Projekt: "Technicko - hygienická údržba železničných koľajových vozidiel pre Stredisko ZVOLEN"
Zmluva o Dielo: č. Objednávateľa 4600005830/VS/2021 č. Zhotoviteľa 2021/OA/01/001

Vec: **Návrh uskutočnenia Zmeny č. Z-026.3**
SO 3801.1 Úprava prístupovej komunikácie

NÁVRH ZHOTOVITEĽA NA OCENENIE ZMENY č. Z-026.3, SO 3801.1 Úprava prístupovej komunikácie

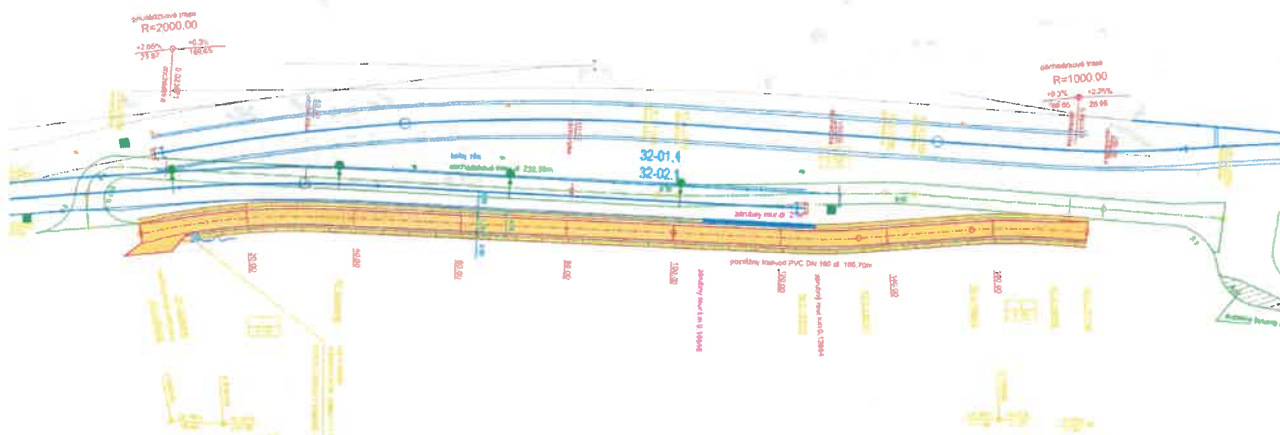
a.) Popis navrhovaných prác, ktoré je treba vykonať a harmonogram ich uskutočnenia**Pôvodný stav podľa projektovej dokumentácie (DVZ):**

Navrhovaná preložka obslužnej komunikácie kat. MOU 4,0/30 je navrhnutá ako jednopruhovú obojsmernú komunikáciu bez výhybní a zabezpečuje prístup k objektom areálu, či už v rámci prevádzky alebo údržby. Komunikácia je z oboch strán napojená na existujúcu obslužnú komunikáciu.

Navrhovaná preložka komunikácia sa vybuduje v zloženom polygóne ale prevažne v priamej s dvomi oblúkmi bez prechodníc s polomerom $R_1=130\text{m}$ a $R_2=200\text{m}$. Celková dĺžka preložky je 177,80m. Výškové riešenie je dané pripojením na existujúcu komunikáciu a projektovanými výškami nového železničného telesa koľaj č.19a. Pozdĺžny sklon trasy je takmer zhodný s niveletou koľají. Navrhnuté výškové pomery sú v spáde s min 0,04% a s max 2,16%. zaoblenie výškových oblúkov je $R\ 1500$.

Komunikácia je navrhnutá v kategórii MOU 4/30 ako účelová jednopruhovú obojsmernú komunikáciu šírky 4,0m. Šírka jazdného pruhu je 3,0m s nespevnenou krajinou 0,5m. Trasa smerovo rešpektuje smerové vedenie novonavrhovanej koľaj č.19a.

Priečny sklon komunikácií je jednostranný max. 2,0% smerom od železničného telesa. Plán vozovky je odvodená priečnym sklonom 3,0% do pozdĺžnej drenážnej ryhy.

Riešenie v zmysle dokumentácie stupňa DRS

Predmetom výstavby objektov je vybudovanie dvoch výťažných koľají v ŽST Zvolen. Koľaj č. 17a bude v správe ŽSR, koľaj č.19a bude súčasťou koľajiska strediska technicko - hygienickej údržby železničných koľajových vozidiel a bude v správe ZSSK. Z tohto dôvodu bolo potrebné existujúcu komunikáciu v súbehu s koľajou č.19a presunúť do novej polohy.

Zmena oproti DVZ:**SO 3801.1 Úprava prístupovej komunikácie**

- 1) Vybudovanie obchádzkovej trasy nutnej ku realizácii presunutia existujúcej komunikácie v súbehu s koľajou č. 19a do novej polohy.
